Dotyczy: wydania warunków technicznych do budowy sieci kanalizacji sanitarnej w ul. 28 Stycznia i części ul. Wyzwolenia w Więcborku.

DECYZJA

Temat opracowania: 1087		Rodzaj projektu: budowlany	
BUDOWA KANALIZACJI SANITARNEJ WRAZ Z PRZYŁĄCZAMI NA UL. 28 STYCZNIA ORAZ CZ. UL. WYZOLENIA W WĘCORKU		Branża: sanitarna	
Objekt: Kanalizacja sanitarna wraz z przyłączami		1091	
Inwestor: GMINA WĘCORK		Data: 09.2013r.	
Adres: ul. Mickiewicza 22, 89-410 Węcbork		Podpis: inż. Ewa Pawełska	
Opracował: inż. Ewa Pawełska		Podpis: dr inż. Andrzej Frydryszak	
Wzrost: 108.2		upr.nr GPKG-1-7342-39/96	
Sprawdzący: mgr inż. Tomasz Gac		Podpis: upr.nr KUP/0051/POOS/11	
Tytuł rysunku: Plan zagospodarowania terenu		Skala: 1:500	
		Nr rys.: 1	
		Strona:

pod względem wymagań higienicznych i zdrowotnych projekt budowlany, branży sanitarnej dotyczący budowy przewodu kanalizacji sanitarnej wraz z przyłączami na ul. 28 stycznia oraz części ul. Wyzwolenia w Więcborku.

18

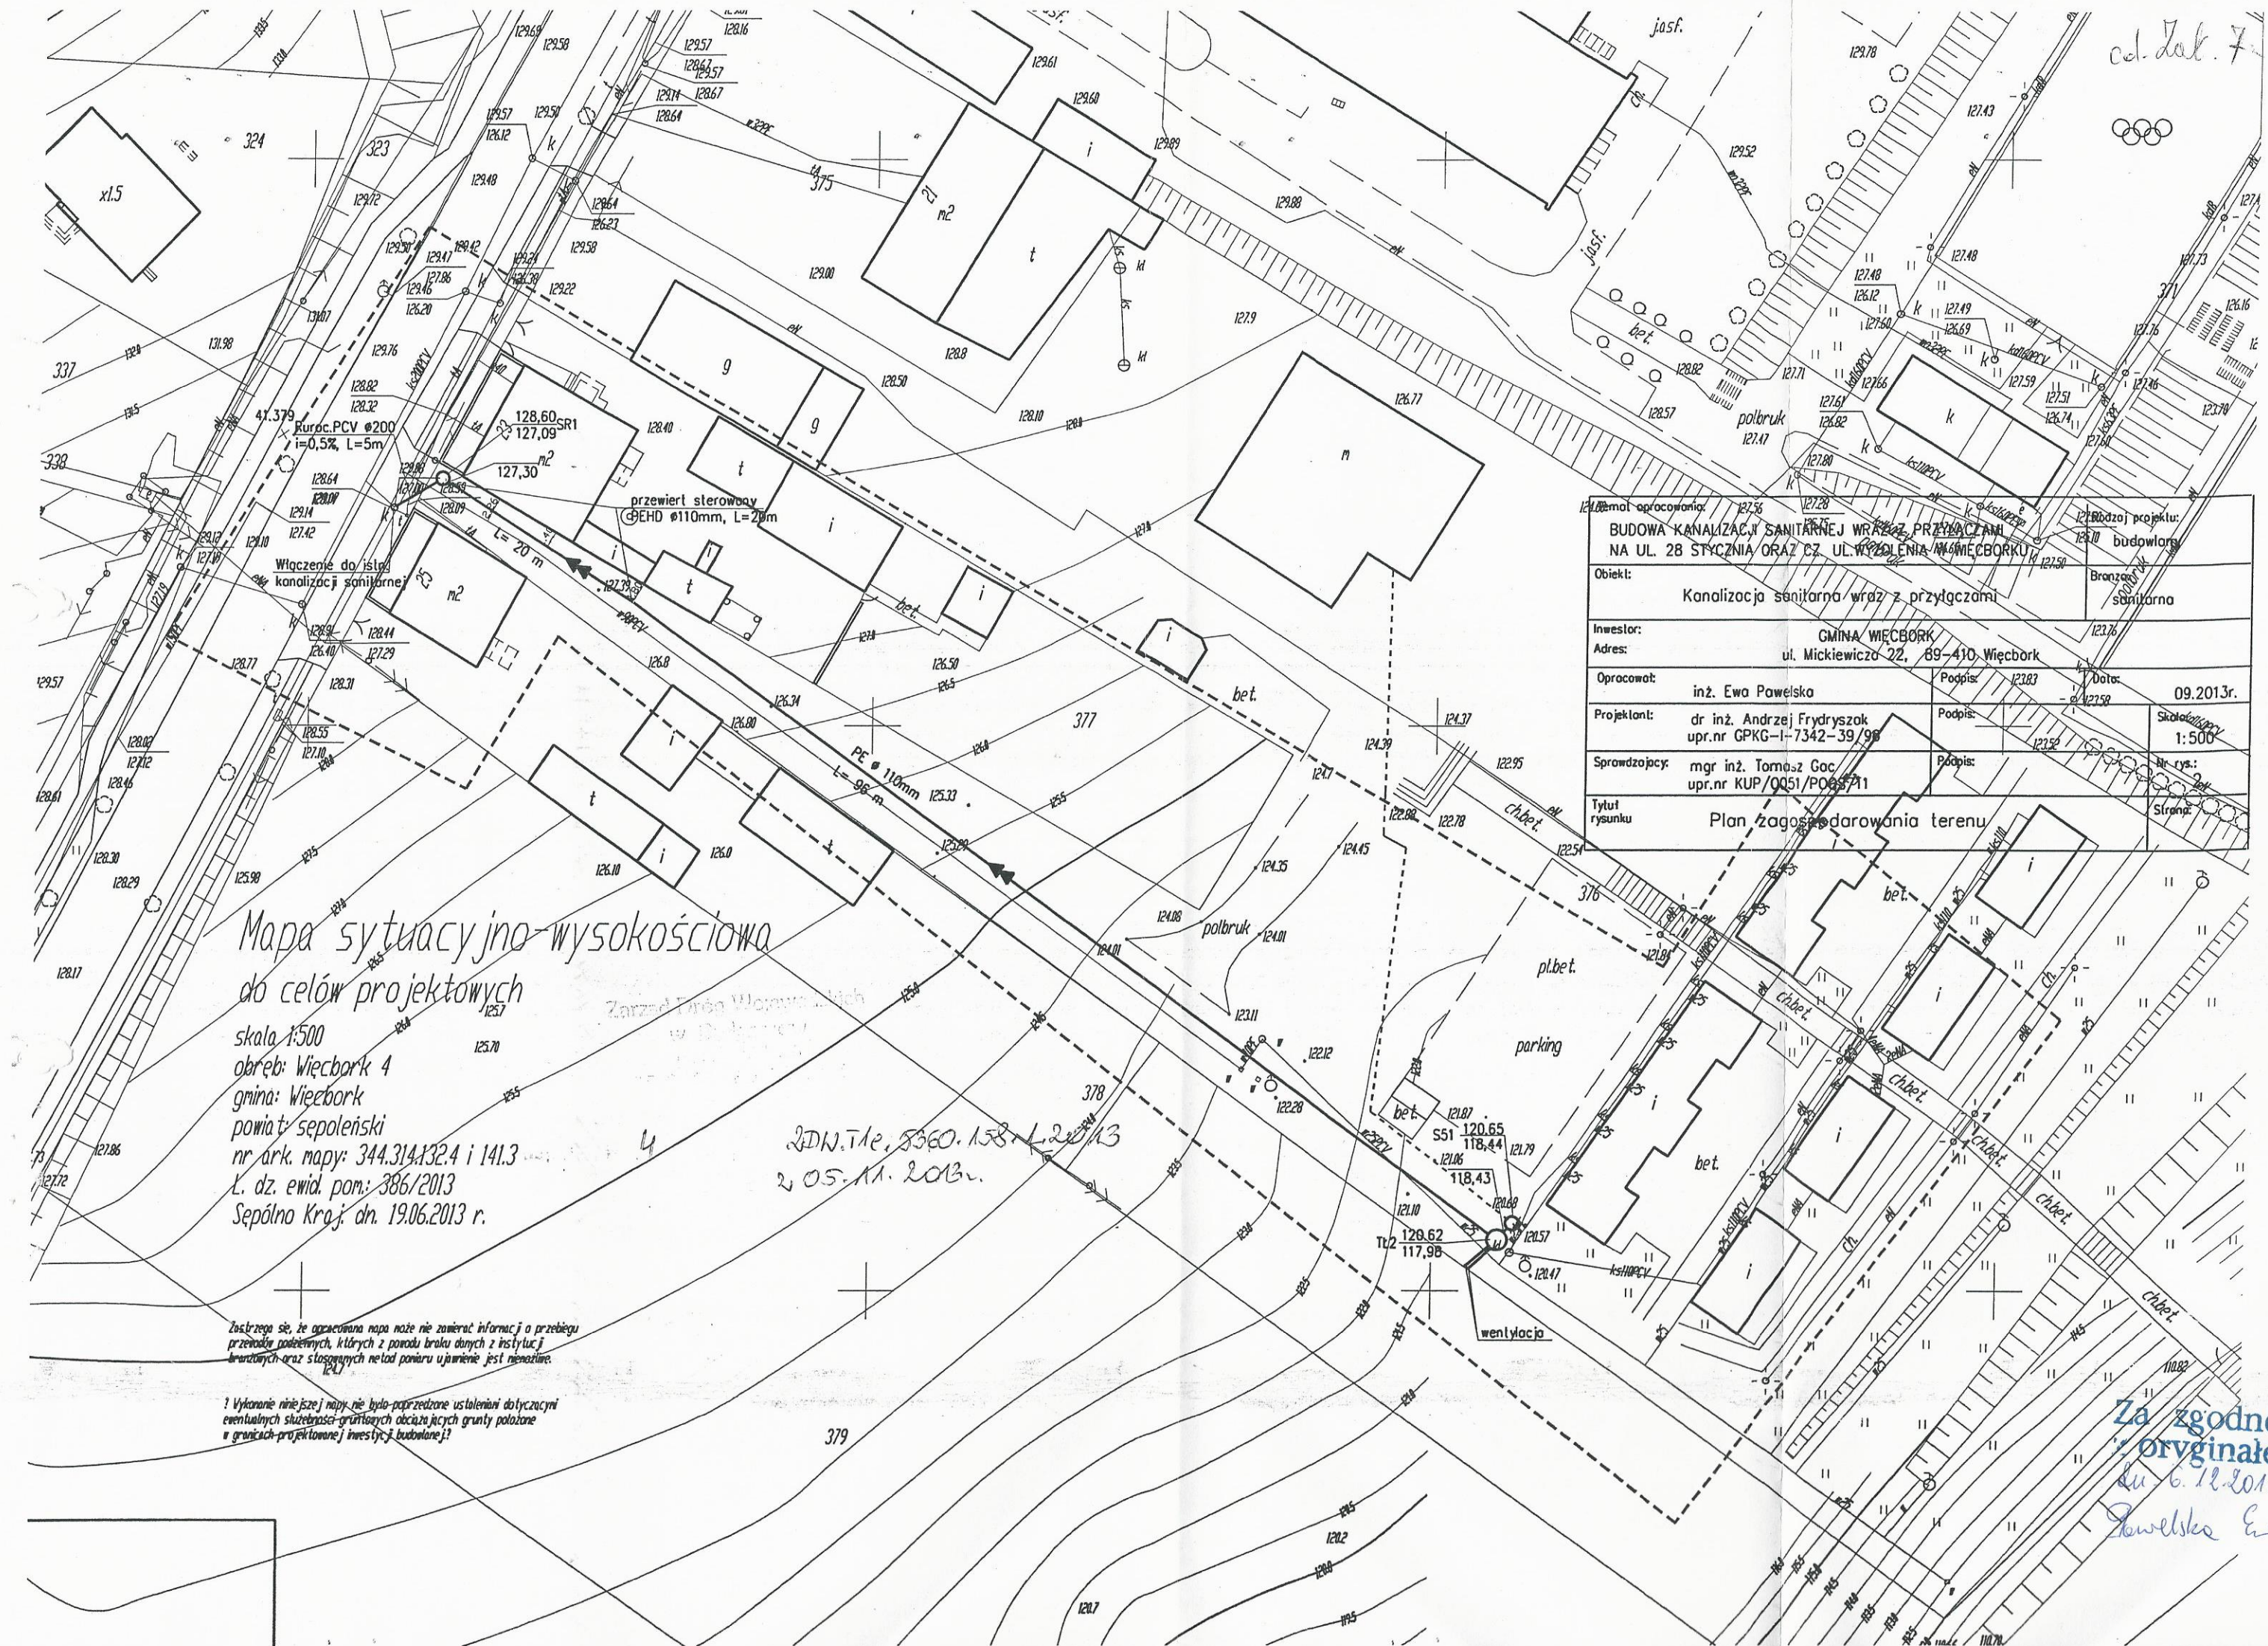
1. Lokalizacja projektowanego urządzenia zgodnie z przedłożonym załącznikiem graficznym;
2. Studnie rewizyjne zaprojektowane w ul. Wyzwolenia należy zlokalizować poza śladem kół, tj. w osi lewego pasa ruchu. Na odcinku od S16 do S28 przejścia poprzeczne pod drogą wojewódzką należy wykonać metodą bezrozkopową w rurze ochronnej, bez naruszania stateczności konstrukcji prawego pasa ruchu oraz chodnika prawostronnego, na głębokości min. 1,5 m poniżej niwelety drogi;

3. Pozostałe przejścia poprzeczne pod drogą wykonać metodą bezrozkopową w rurze ochronnej na całej szerokości pasa drogowego, w sposób gwarantujący stabilność nawierzchni i podłoża drogowego na głębokości min. 1,5 m poniżej niwelety drogi;

Zarząd Dróg Wojewódzkich w Bydgoszczy uzgadnia pozytywnie przedłożony projekt budowlany w zakresie przebiegu projektowanej trasy kanalizacji sanitarnej wraz z przyłączami na terenie działek nr 391/1, 394 obręb Więcbork oraz nr 297/1 obręb Śmiłowo stanowiących pas drogi wojewódzkiej nr 241 relacji Tuchola – Więcbork – Nakło nad Notecią – Rogoźno, w km 41+379, od km 41+500 do km 41+800 oraz w km 42+117, w miejscowości Więcbork, przy zachowaniu warunków zawartych w decyzji tutejszego zarządu dróg z dnia 21.10.2013 r. znak ZDW T1e.5360.158.2013.
